改善箇所説明図

農業機械の種類	コンバイン (自脱型)
型式名	クボタ
販売型式名	
区分	
車両型式名	クボタ
製造(車台)番号	
製造会社	株式会社クボタ

白色マーキング

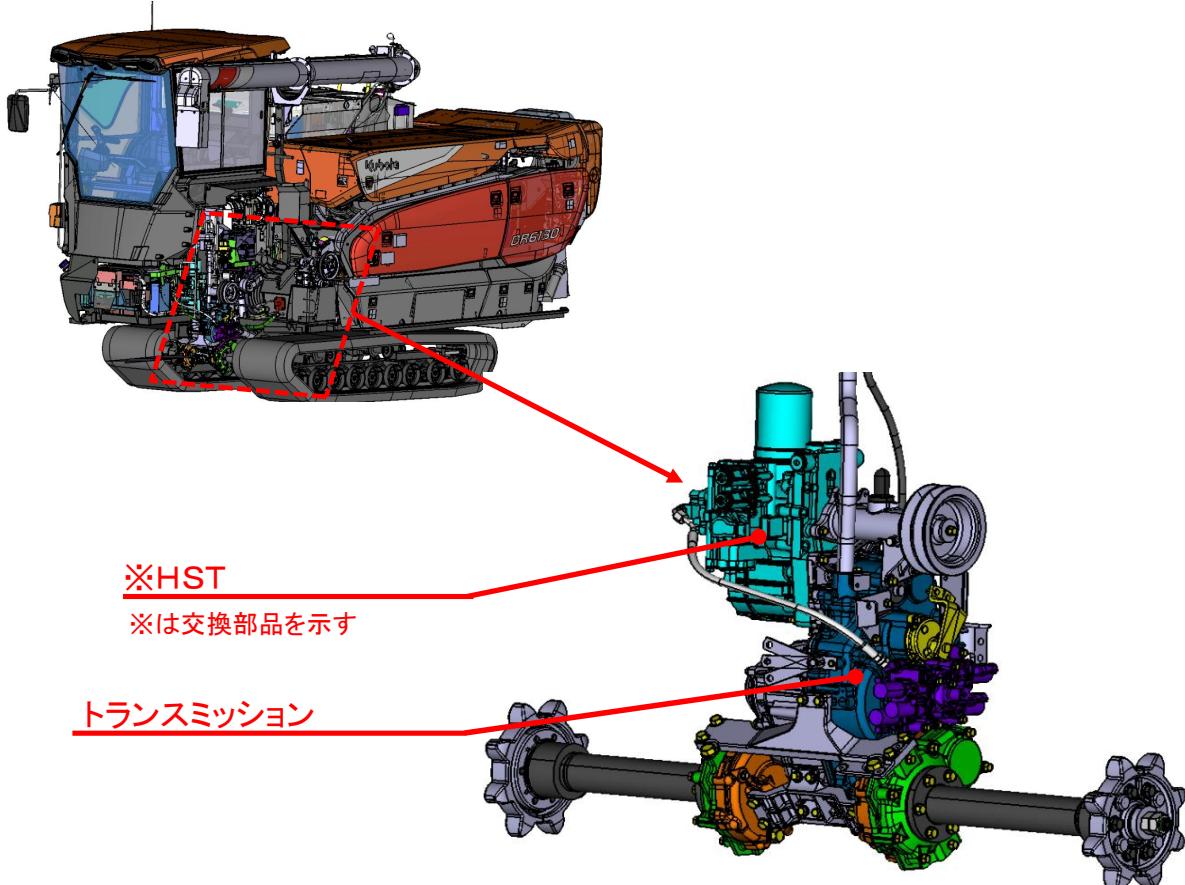
下図の部位、機種銘板の右上に白色マーキングを実施する。

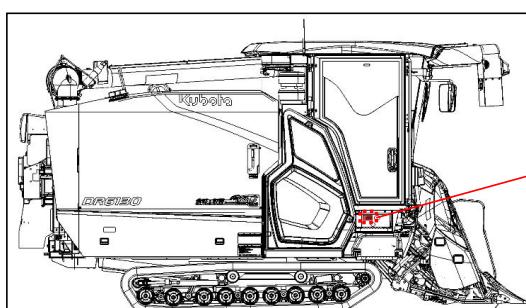
刈取脱穀作業車の静油圧式無段変速機(HST)において、内部構成部品であるシリンダブロックの製造工程が不適切なため、シリンダブロックの硬度が不足しているものがある。そのため、刈取作業時の負荷によりシリンダブロックが破損し、走行に必要な動力が得られなくなることで、走行不能に至るおそれがある。

全車両、良品のHSTへ交換する。
